Gemeente Amsterdam

Eindverslag inspraakprocedure

Besluit tot het aanwijzen en wijzigen van afvalinzamellocaties in Hoptille

16 december 2025

3.1 Locatie 1102NJ-145_A nabij Haardstee 145 A

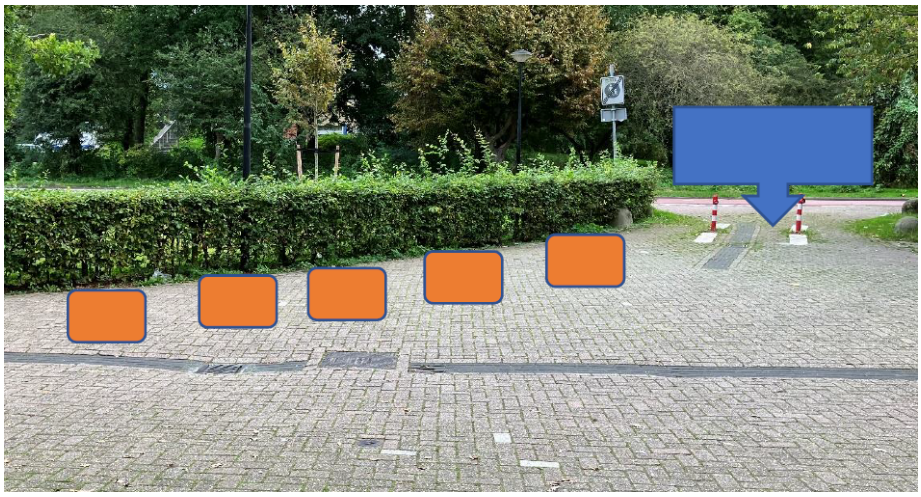
1. Bewoner gelooft dat er groenvoorziening wordt opgeofferd en wil weten wat de reden is dat het groen verwijderd wordt zonder dat dit nodig is.
2. Bewoner kan zich niet vinden in het voorstel voor de container locaties. Er is onvoldoende nagedacht over de ruimte die het bijplaatsen van 5 containers inneemt en de praktische uitvoerbaarheid.
3. Bewoner vind 2 gfe/t containers te veel. Het scheiden van afval is een probleem omdat de meeste bewoners op de 1e, 2e, 3e of 4e etage wonen. Papier en glas lukt nog wel maar daarnaast ook gfe/t afval scheiden is teveel gevraagd. Bewoner weet niet waar men het afval in de woning zou moeten laten

1. Plaatsing van containers links op een rij en niet op het groen. Bewoner geeft aan dat eventuele kabels en leidingen omgelegd kunnen worden.
2. Opheffing van de uitrit, paaltjes verwijderen en daar een afvalcontainerparkje realiseren.

3. In plaats van 2 gfe/t containers, 1 container voor de bewoners van de begane grond plaatsen omdat zij ook een tuin hebben.

1. Bij de uitbreiding van de container locatie wordt geen groenvoorziening opgeofferd. Het huidige groen blijft behouden.

2. De uitbreiding van de huidige locatie is nauwkeurig geanalyseerd en als haalbaar beoordeeld. Tevens zijn de richtlijnen zoals opgenomen in het Stedelijk kader waaronder de afstand tot aangrenzende objecten, de gevel, de passage voor voetgangers en de toegankelijkheid voor mindervaliden aangehouden. De ter plaatse beschikbare ruimte bedraagt ongeveer 3 meter in breedte, wat als ruim voldoende wordt beschouwd. In het kader van deze uitbreiding wordt tevens voorzien in de verplaatsing van de lichtmast.
3. Het toevoegen van twee gfe/t containers wordt bepaald aan de hand van het aantal huishoudens in de omgeving. Met het plaatsen van twee gfe/t containers wordt voldaan aan de gestelde norm.

Advies: De zienswijzen geven geen aanleiding het voorstel aan te passen.

3.2 Locatie 1102NB-19_C nabij Haardstee 19

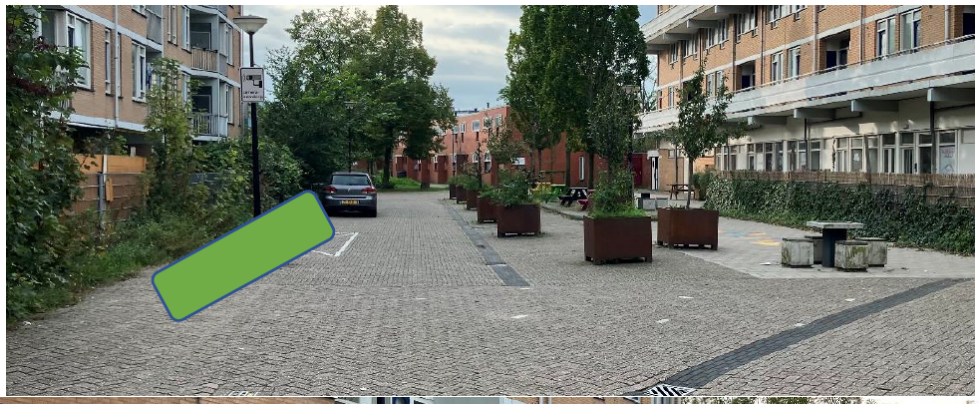
1. Bewoner vraagt zich, met het oog op veiligheid, af of het een goede optie is om vier containers waarvan één glascontainer op een helling tussen twee rijbanen te plaatsen. De parkeerplaats is altijd vol en er is constant verkeer. De huidige opening van de parkeerhaven is in zijn geheel nodig om de rijbaan op te draaien om weg te rijden.
2. Bewoner is voor behoud van het groen, wil niet dat hiervoor in de plaats containers komen
3. Bewoner vraagt zich af of een glascontainer op deze locatie wel een goede optie is.

1. Plaatsing van de vier containers voor de flat of aan de andere zijde van de flat (groene en oranje aanduiding op de foto's). Op beide plaatsen is alleen straatwerk aanwezig waar geen gebruik van wordt gemaakt. Als er kabels en leidingen liggen kunnen deze verlegd worden.

1. De alternatieve locatie van bewoner (gemarkeerd in oranje) komt overeen met de voorgestelde locatie in het ontwerp. De containers worden niet op de parkeerplaats of de helling geplaatst.
2. Bij het plaatsen van de containers blijven heesters en bomen behouden. Hier wordt wel een stukje groenstrook opgeheven.
3. De glascontainer op deze locatie leidt niet tot problemen, maar wordt op verzoek wel verplaatst naar 1102NL-185, gelegen nabij Haardstee 185 langs het Guldenkruispad.

Advies: De zienswijze geeft aanleiding het voorstel aan te passen.
